Mission régionale d'autorité environnementale

Avis sur le projet de renouvellement et d'extension d'une carrière sur les communes d'Amnéville et de Rombas, porté par la société SCGR et sur la déclaration de projet emportant mise en compatibilité du Plan local d'Urbanisme (MECPLU) de la commune de Rombas (57) – procédure commune

N° réception portail : 009370 /AP

Illustration 7 : phasage de l'exploitation intégrant l'extension

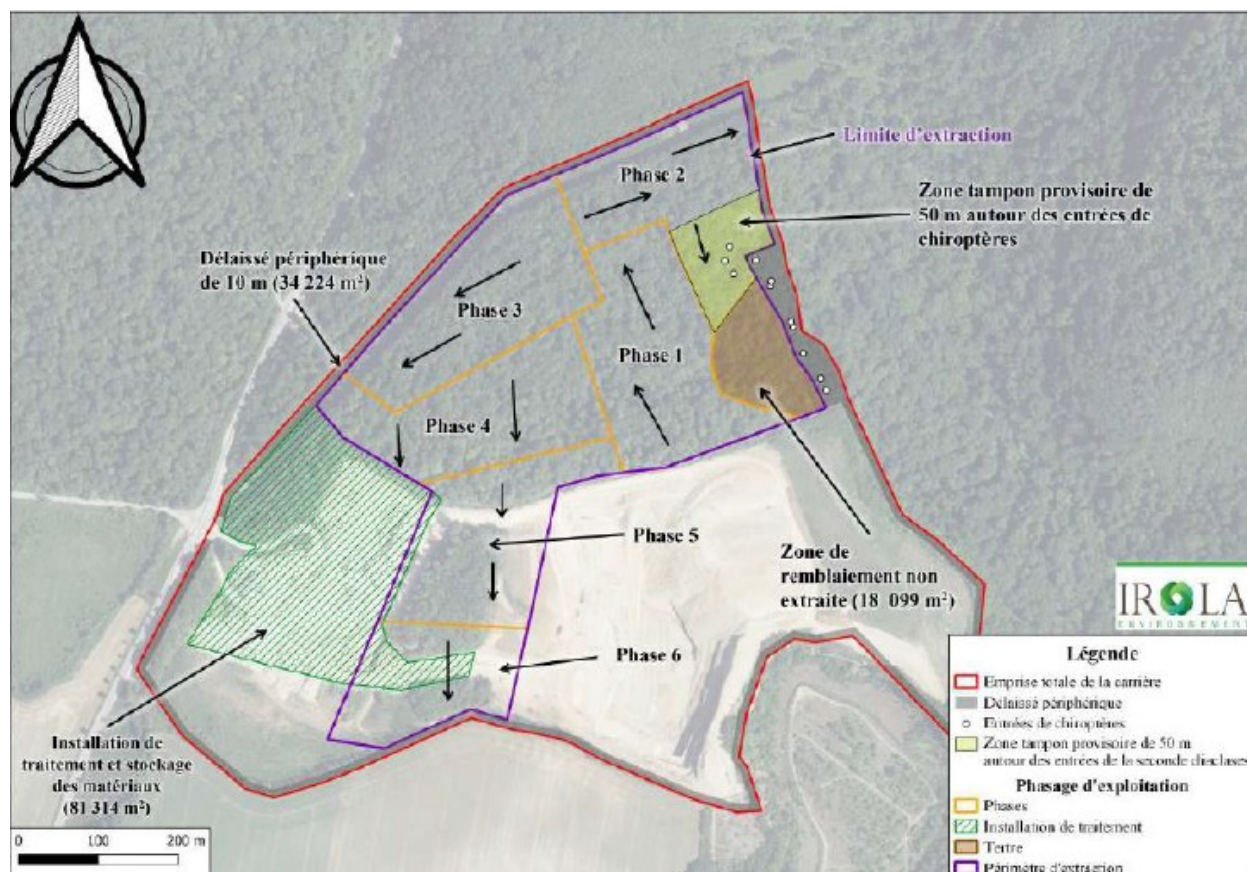
Le dossier ne justifie pas de l'absence d'incidences d'une exploitation avec 5 gradins de 15 m sur la stabilité des fronts de taille. Les suivis de stabilité joints au dossier portent sur 3 gradins et non 5. L'exploitant sollicite une réduction de la largeur des banquettes à 5 m, les rendant possiblement moins stables. Or les recommandations des études de stabilité stipulent que cette réduction pourra être actée :

L'Ae recommande à l'exploitant de se conformer aux recommandations de l'étude de stabilité, à savoir des banquettes d'une largeur de 10 m et une réduction des banquettes à 5 m après validation préalable par un géotechnicien sur l'extension et la zone en renouvellement (phases 5 et 6).

Illustration 9 : plan de remise en état

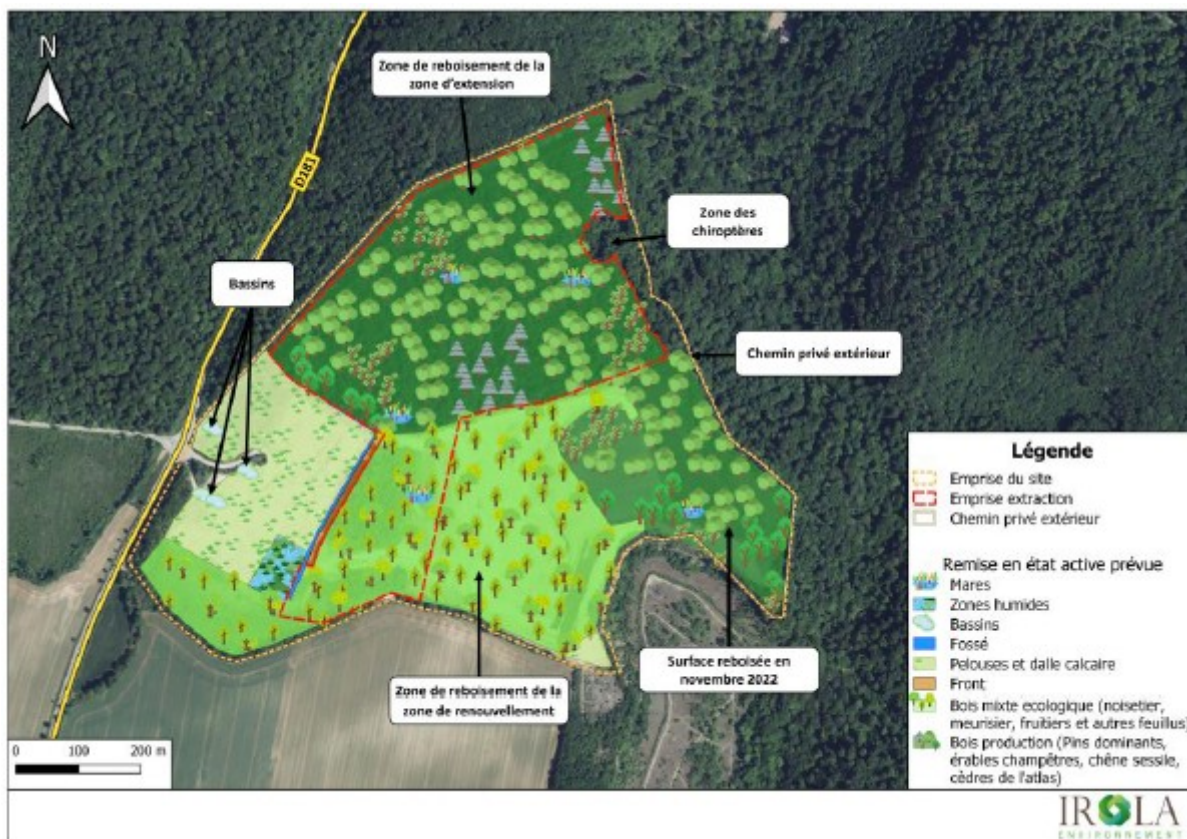
Au vu de l'avis du Conseil scientifique régional du patrimoine naturel (CSRPN) du Grand Est, , l'Ae recommande à l'exploitant de revoir la remise en état du site concernant les essences forestières utilisées lors du reboisement et proposer une proportion plus importante d'espèces indigènes.
